日本機械学会 発電用原子力設備規格 設計・建設規格 (JSME S NC1-2020)、材料規格 (JSME S NJ1-2020)、溶接規格 (JSME S NB1-2020) 及び設計・建設規格 事例規格 発電用原子力設備における「応力腐食割れ発生抑制に対する考慮」(JSME S NC-CC-002 (改定)-2) ~~+~~ に関する技術評価書 (案)

(第2分冊)

原子力規制委員会

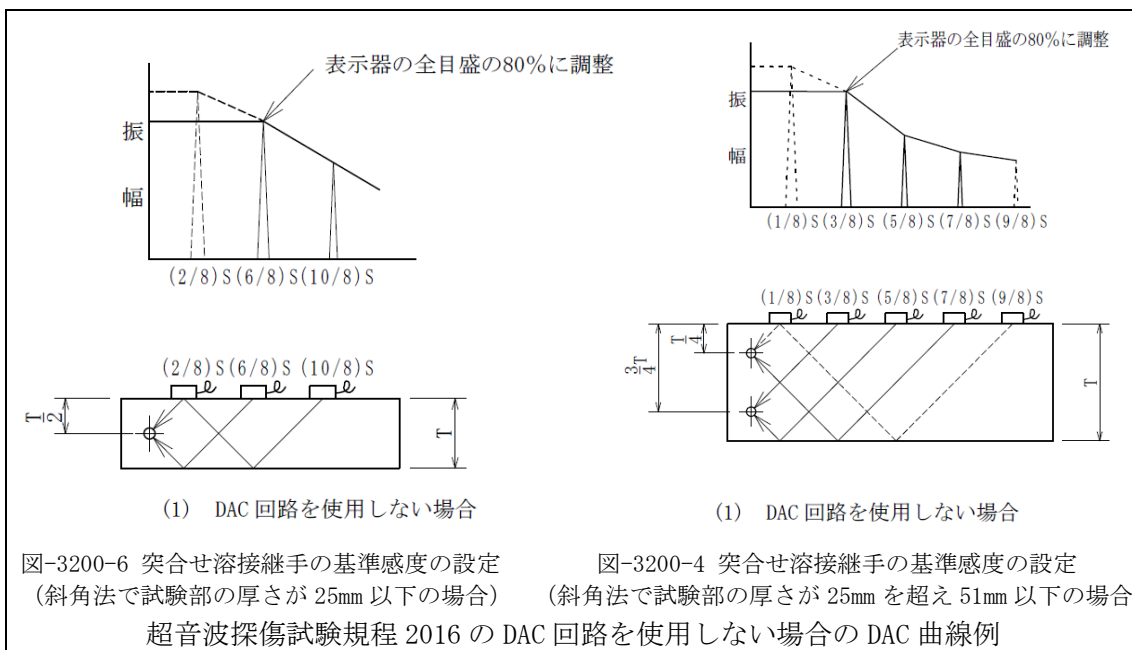
また、「図 GTN-3253-1 鋳造品の場合の感度校正方法(DAC 回路を使用しない場合)」の「①厚さが 25mm 以下の場合」における $1/4S$ 及び「②厚さが 25mm を超える場合」における $1/8S$ のエコーを実線ではなく破線で表示している意味について、日本機械学会は、次のように説明している⁴¹。

「図 GTN-3253-1 鋳造品の場合の感度校正方法(DAC 回路を使用しない場合)」のエコーと DAC 曲線の引き方を見直すよう要望する。

解説図 PVB-3111-1

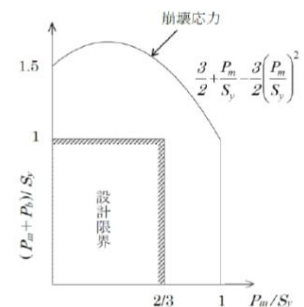
一方、技術基準規則及び技術基準規則解釈の設計条件における一次応力強さは上図の(a)に示す応力分布であり、(b)及び(c)の応力分布は設計条件以外でのものと考えられる。解説の適切性について、日本機械学会は、次のように説明している⁷¹。

解説図 PVB-3111-1 は、設計条件の場合とそれ以外の場合が分かるよう、解説の記載を充実させることが望まれる。

解説図 PVB-3111-1 は「設計条件」の許容応力強さを示した図ではなく、 S_y と崩壊応力との関係を示しており、解説図 PVB-3111-1 に対し、ご指摘の「設計条件の場合とそれ以外の場合」等に分けて記載するというものではありません。

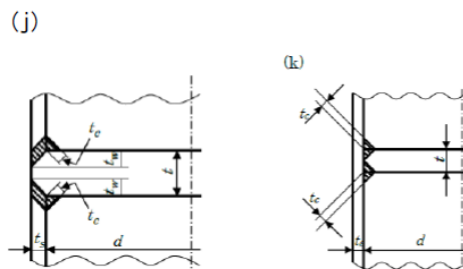
取付け方法(i)の形状は「ケーシングの平板部がケーシングの端に突合せ溶接され、ケーシングの平板部の一部がケーシングにはまり込んで溶接の裏当て金の作用をする場合」とされているが、下図の溶接部を突合せ溶接とすることの適切性について、日本機械学会は、次のように説明している⁸⁶。

「表 PMC-3410-1 K の値」の取付け方法(i)の図の溶接部は突合せ溶接ではなく、誤解を招く可能性があり、妥当とは判断できない。

PMC-3410(i)の図中の溶接部を指すために“突合せ溶接”という表現を用いてありますが、単に“溶接”と表現するのと同義です。容器及び配管と同じ表現としております。

(a-2)「表 PVC-3310-1 K の値」等の(c)

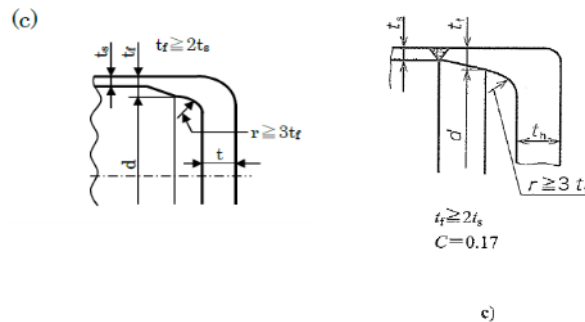
「表 PVC-3310-1 K の値」等の(c)の形状(下図(左): 絞り出しハブ付き平板)は内径 d の部分の勾配線と半径 r の曲線の間に厚さ t_f の平行部が存在する形で示されているが、JIS B 8265(2017)「压力容器の構造—一般事項」の「附属書 E.3.6 平鏡板及び平板の計算厚さ」c)に示す図(下図(右))は当該平行部が連続している。

「表 PVC-3310-1 K の値」等の(c)、JIS B 8265(2017)「压力容器の構造—一般事項」の「附属書 E.3.6 平鏡板及び平板の計算厚さ」c)に示す図及び ASME Code Sec. III Figure NC-4243.1-1 の図は、同じ内容を示しているが、「表 PVC-3310-1 K の値」等の(c)は傾斜がなめらかでないことを示しているともとれることから、「表 PVC-

3310-1 K の値」等の(c)の図を修正することを要望する。

当該形状は ASME B&PV Code Section III Figure NC-4243.1-1 の規定と整合をとったものであり、形状に関する厚さの規定はご指摘の通り「表 PVC-3310-1 K の値」(c)の厚さの規定は ASME Sec. III Fig. NC-3325-1(b-1) が相当します。JIS だと JIS B 8265:2017 図 E.8- c) が相当します。現状の規定で問題ないと考えます。

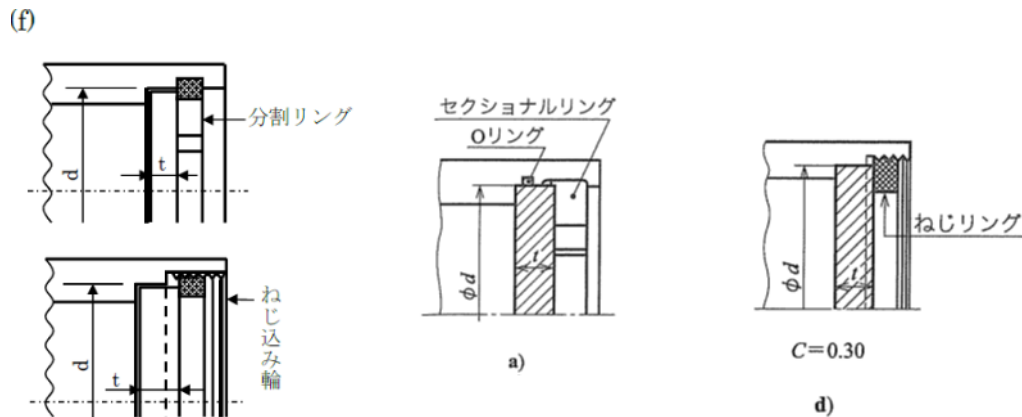
「表 PVC-3310-1 K の値」等の(d)の形状は、平板外径の角部が直角であり、応力が集中することになるため、図としては適切ではない。ASME Code Sec. III Fig. NC-3325-1 (b-2) に規定されている形状を参考に、平板外径の角部が丸くなるよう図を修正することを要望する。

(PVC-34) 式では平板外径の角部の形状を規定しておりません。表 PVC-3310-1 (d) の図示として適切な記載については、今後検討します。

(a-6)「表 PVC-3310-1 K の値」等の (h)

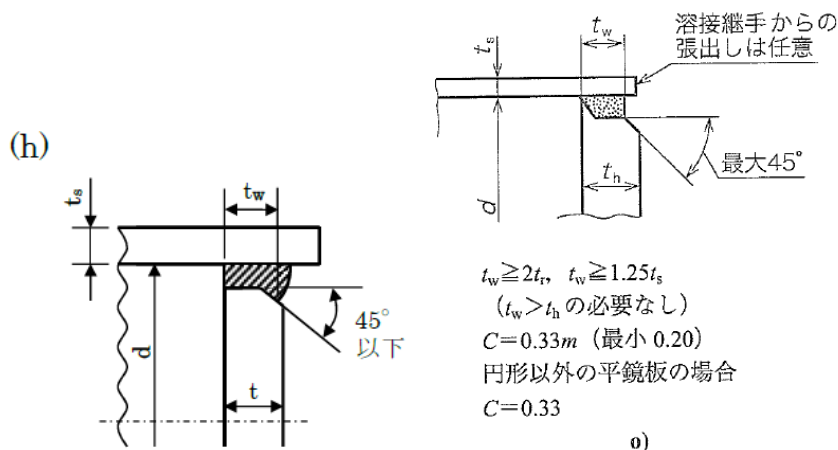
JIS B 8265(2017)「圧力容器の構造—一般事項」の図（下図（右））には、胴又は管の先端部について「溶接継手からの張出しは任意」の記載があり「図 PVC-4212-2 クラス 2 容器 継手区分 C の構造」(8)にも「溶接部よりの出張りの有無は任意」とあるが、「表 PVC-3310-1 K の値」等の (h) の図（下図（左）：完全差込みレ形継手平板）にはない理由について、日本機械学会は、次のように説明している¹⁰⁴。

ASME Code Sec. III に示す図 (Fig. NCD-3325-1(g)) は、クラス 3 機器に限定しており、平板をのど厚 t_w の溶接部表面から最大 45° の勾配を設けてもよいと読める一方で、「表 PVC-3310-1 K の値」等の (h) の溶接部は溶接の開先角度（ベベル角）を 45° 以下としていることから整合していない。開先角度の引き出し線位置を修正しない理由及び「図 PVC-4212-1 クラス 2 容器継手区分 C の構造」(8)に合わせて図の整合を図る点について、日本機械学会は、次のように説明している¹⁰⁵。

「溶接継手からの張出しは任意」の記載については、規格内で整合を図るように検討することを要望する。

当該形状は ASME (Figure NCD-3325-1 sketch (g)) に規定された形状と整合しています。また、溶接継手からの張出しについては図中で明確に張出しており、記載が無くとも問題はないと考えます。

開先角度（ベベル角）の設け方については、ASME および JSME いずれも同様の内容と考えるため、整合しており問題ないと考えます。また、溶接継手からの張出しについては、「図 PVC-4212-1 クラス 2 容器継手区分 C の構造」(8)と整合を図るように、今後検討します。

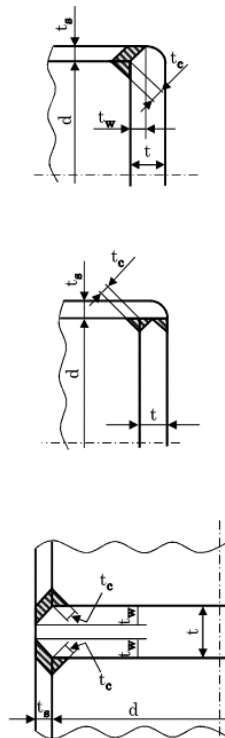
ベベル角及び t_w 寸法の規定とは関係の無い「表 PVC-3310-1 K の値」等の(j)の 2 つ目の図には、新しく分類番号を割り振ることを要望する。

NC-3358. 3(e) (1) (-a)は、ベベル角が 45 度以下の場合であり¹¹⁰、NC-3358. 3(e) (1) (-b)は、ベベル角が 45 度を超える場合である。(j)の形状における規定の(1)と(2)の違いは、(平板が鍛造品であるかないかを除けば)ベベル角が 45 度未満の場合の t_w 寸法(平板の開先深さに相当)が、ベベル角が 45 度以上の場合の寸法の 1/2 としている点である。必要な t_w 寸法が開先のベベル角によって変わるというのは論理的でないことから、見直しを要望する。

「表 PVC-3310-1 K の値」等の(j)の形状(下図(左)の 3 種類: 上から順に、ハブなし完全溶込み継手平板、差込み K 形継手平板、隔離式ハブなし完全溶込み継手平板)は、JIS B 8265(2017)「圧力容器の構造—一般事項」の「附属書 E. 3.6 平鏡板及び平板の計算厚さ」f)、g)、j)に示す図(下図(右))に相当する。

図 PMC-3340-1 ケーシングの各部形状
(一部)

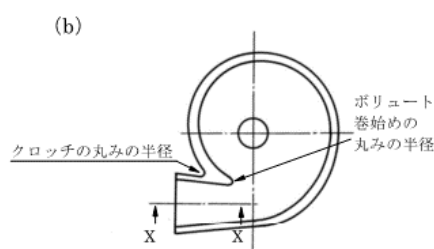
「図 PMC-3340-1 ケーシングの各部形状」に示す「クロッチの丸みの半径」はポンプケーシング外面での丸みの半径であるが、「図 PMC-3330-1 吸込み及び吐出口部分の厚さの規定範囲」に示す r 寸法の決め方は計算上必要な厚さ t の二点鎖線の交点部の丸みである。

図 PMC-3340-3 軸垂直割り軸対称ケーシングをもつ多段ポンプのケーシングボルト回りの形状

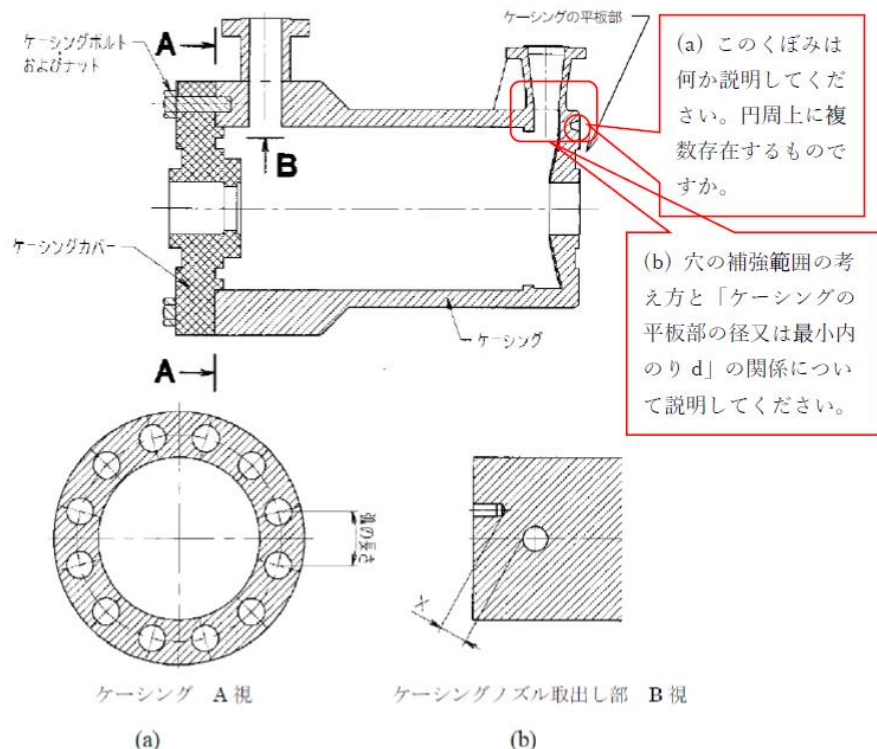
「図 PMC-3340-3 軸垂直割り軸対称ケーシングをもつ多段ポンプのケーシングボルト回りの形状」に示す「ケーシングの平板部」における厚さ t の採り方及び、下図の質問事項について、日本機械学会は、次のように説明している¹²⁸。

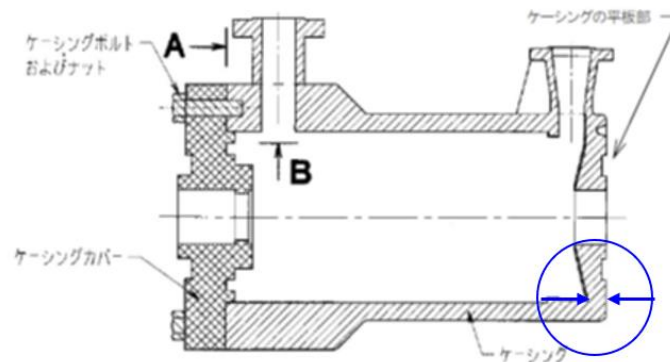
「図 PMC-3340-3 軸垂直割り軸対称ケーシングをもつ多段ポンプのケーシングボルト回りの形状」において、「ケーシングの平板部」の中で最も薄い箇所の肉厚とはどこか、及び寸法の採り方について、日本機械学会は、次のように説明している¹²⁹。

図 PMC-3340-3 のケースにおいては以下の青の矢印で示した場所になります。

図 PPC-4010-6 クラス 2 配管 管又はネックリングにベローを取り付ける継手の溶接部

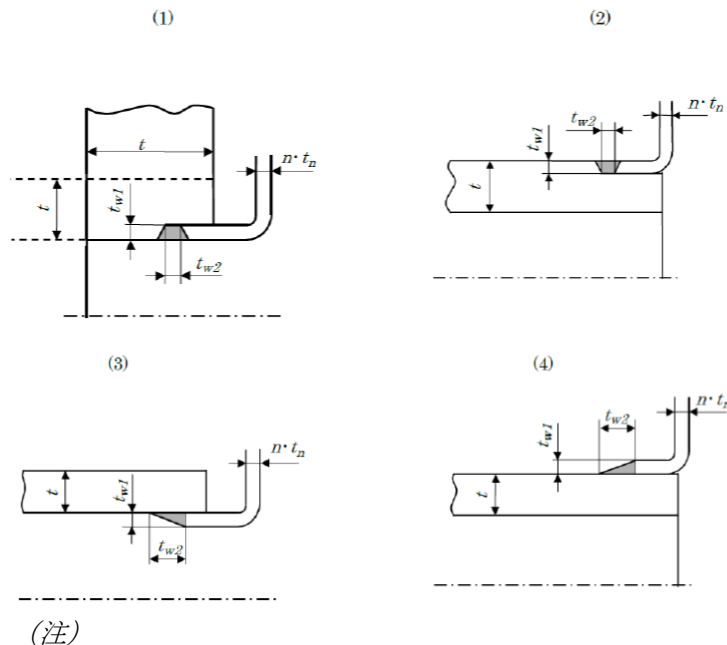
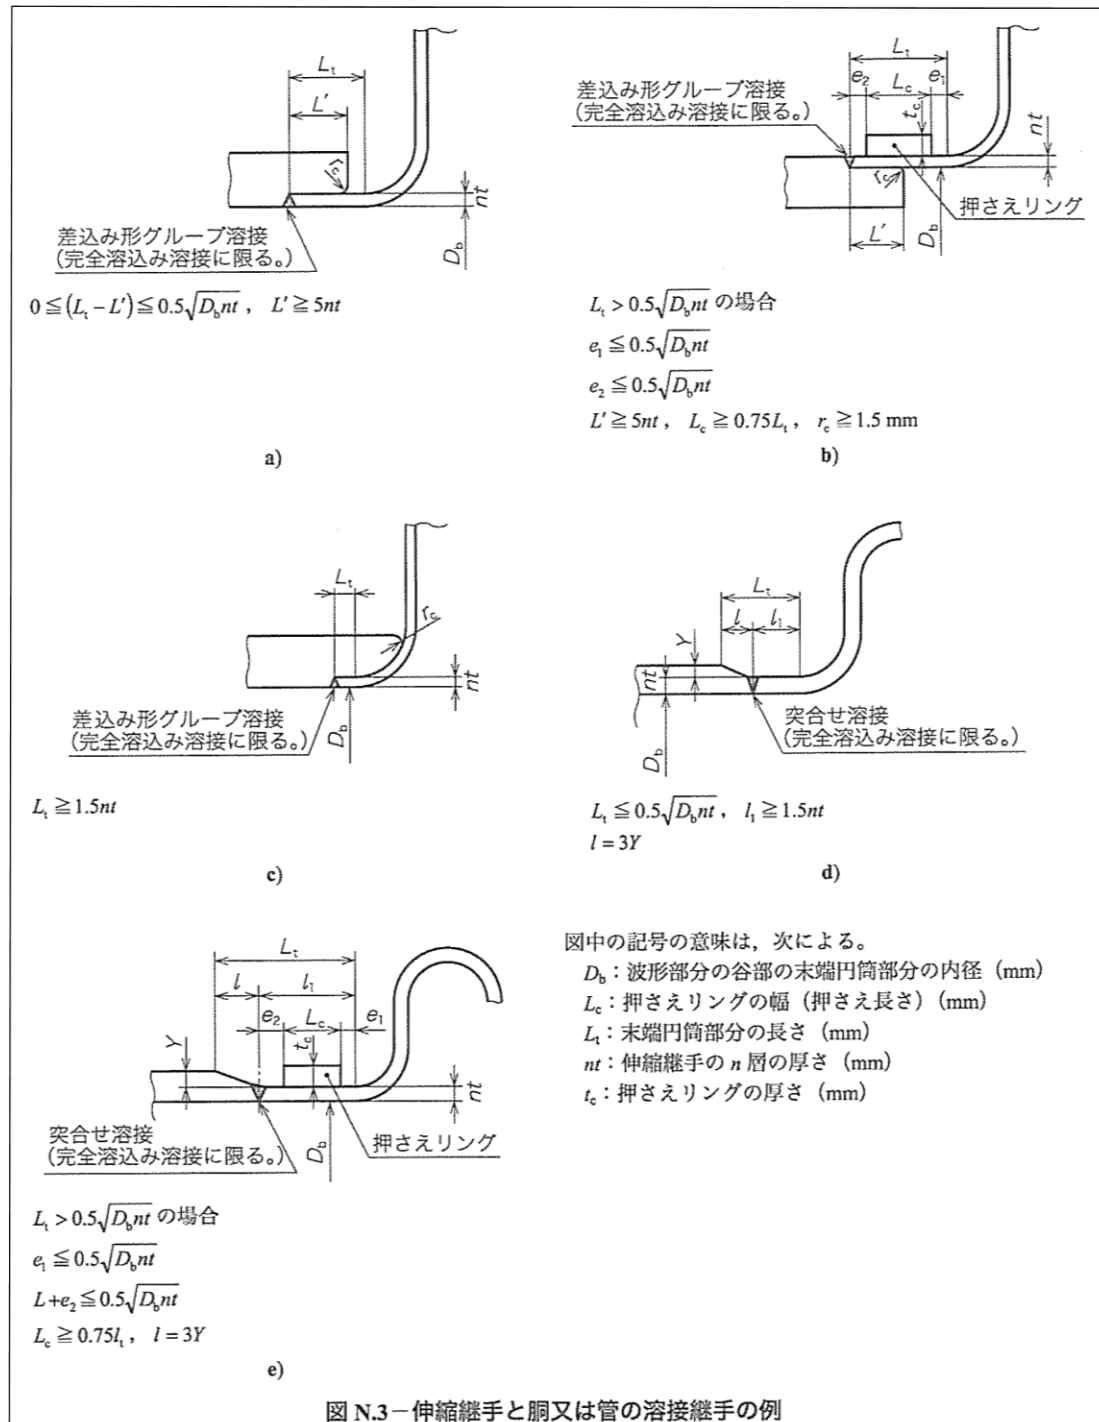
「図 PPC-4010-6 クラス 2 配管 管又はネックリングにベローを取り付ける継手の溶接部」に示す(2)及び(4)の図は、管又はネックリングの外側にベローが取り付けられる構造のため、内圧により接合部を引き裂くような力が作用する。

この部分をすみ肉溶接とする技術的根拠について、日本機械学会は、次のように説明している¹⁵²。

特に内圧の作用を考慮すべき大口径の伸縮継手にあつては(1)、(3)を適用するものと考えております。一方で、比較的内圧の作用が小さな小口径のフレキシブルチューブ等にあつては、溶接施工上内側に溶接することは困難であり、(2)、(4)のタイプの溶接部を適用していると認識しております。口径や内圧等の条件を考慮してどちらのタイプを選定するかは規格使用者が適切に判断すべきものと考えます。

また、図 PPC-4010-6(2)に押さえリングの記載はありませんが、これは ASME B&PV Code Sec. III Fig. NC-4810(c)-1 でも同様であり、ASME 規格と整合しているものと考えています。

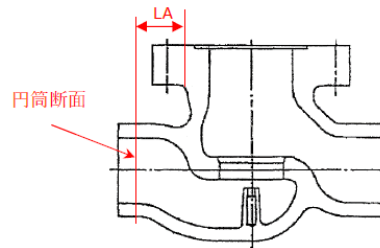
「図 VVB-3330-1 応力評価における金属部の厚さ、断面係数及び極断面係数」において、弁の 5 断面の一つ(下図)の A-A 断面は下半分が円筒形の一様断面形状に作図されていない。このような断面に極断面係数を適用する妥当性について、日本機械学会は、次のように説明している¹⁶⁹。

利用者に誤解を与えないよう「図 VVB-3330-1 応力評価における金属部の厚さ、断面係数及び極断面係数」を適切なものに修正することについて、日本機械学会は、次のように説明している¹⁷⁰。

実際の玉形弁の形状は下図の通り、A-A 断面は円筒形の一様断面形状となるよう設計されています。
